4344_20211006_Inhoudelijke vragen / opmerkingen plan Ooststraat

woensdag 6 oktober 2021

Brandveiligheid (VRZHZ)

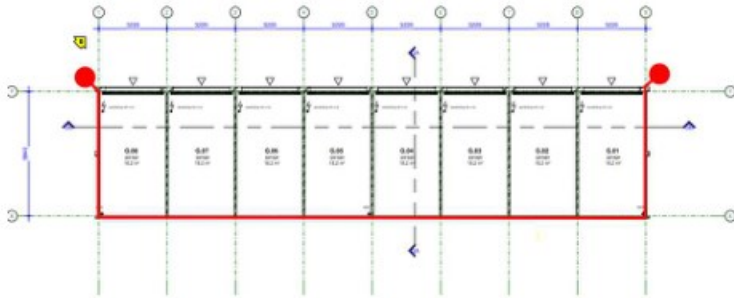
- *M3E heeft rapportage aangepast.*
- ☑ • N.a.v. vooroverleggen met mijn collega ██████████ van brandweer VRZHZ is besloten om te voorzien in een droge blusleiding (DBL). Dit op basis van inzetdiepte t.b.v. repressief optreden door de brandweer en haar advies (geen eis) m.b.t. de DBL. De DBL staat nu op de plattegrondtekeningen van Roos Ros Architecten weergegeven op as 8 (nabij buitengalerij). Deze positie dient echter te worden gewijzigd. De DBL (incl. aansluitpunten) dient op elke bouwlaag op tekening te worden weergegeven in het trappenhuis. Hierbij kan worden gekozen voor 2 opties:

- 1) de BDL in het schalmgat van het trappenhuis.
 - 2) de DBL in het trappenhuis aan de binnenzijde van de buitengevel (dus tegenover de trap). Voordeel hiervan is dat de DBL / stijgleiding mogelijk in de spouw kan worden opgenomen.
 Daarnaast dient het aansluit-/vulpunt in de buitengevel (bij trappenhuis) op de plattegrond- en geveltekening te worden weergegeven.

- *Onderstaand voorstel is verwerkt.*

is alsnog verwerkt
03-11-2021

BEGANE GROND

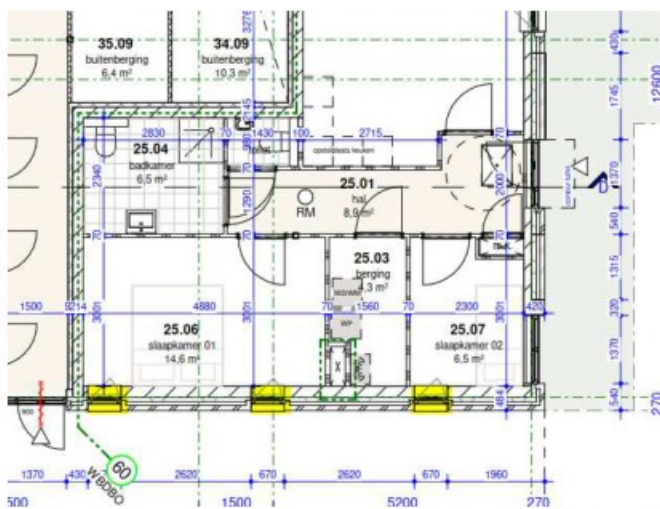
- ✓ • De brandwerendheid van de oostgevel dient op plattegrond- **en geveltekening** van Roos Ros Architecten te worden weergegeven (WBDBO in minuten).
 - *Wordt hiermee de gevel op as 15 bedoeld? Zie pagina 7 van rapport M3E; dit is toch niet benodigd? Wij gaan uiteindelijk wel mee in dit advies. Is dus verwerkt.*
- ✓ • De brandwerendheid van de 3 gevels van de garageboxen op / nabij de perceelsgrens dient op tekening 4344-DO-050 van Roos Ros Architecten te worden weergegeven (WBDBO in minuten).
 - *30 minuten grens is verwerkt*

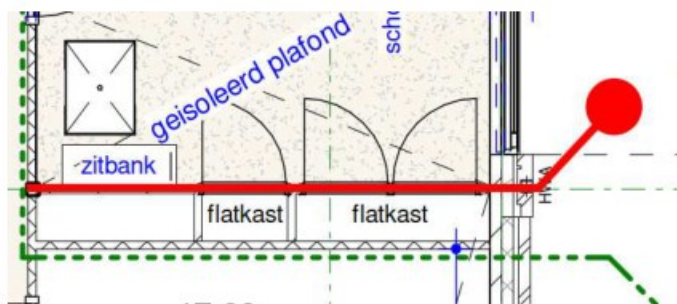
- ✓ • Op de plattegrondtekeningen van Roos Ros Architecten dient in het renvooi achter "Rookmelder" nog aanvullend "conform NEN 2555" te worden vermeld.
 - *Hebben we verwerkt*
- ✓ • In de entreehal / trappenhuis zijn 2 flatkasten gesitueerd. Aangezien deze in een extra beschermde vluchtroute zijn gelegen dienen deze kastconstructies ten minste te voldoen aan brandklasse B en rookklasse s2, bepaald volgens NEN-EN 13501-1. Dit dient op de plattegrondtekening van Roos Ros Architecten te worden vermeld (bijv. in renvooi) en t.z.t. ook middels productinformatie te worden aangetoond.

Een andere optie is om deze flatkasten ten minste 30 minuten brandwerend uit te voeren.

- *Wij zullen de 30 WBDBO scheiding over flatkasten heen tekenen en deuren voorzien van dranger.*
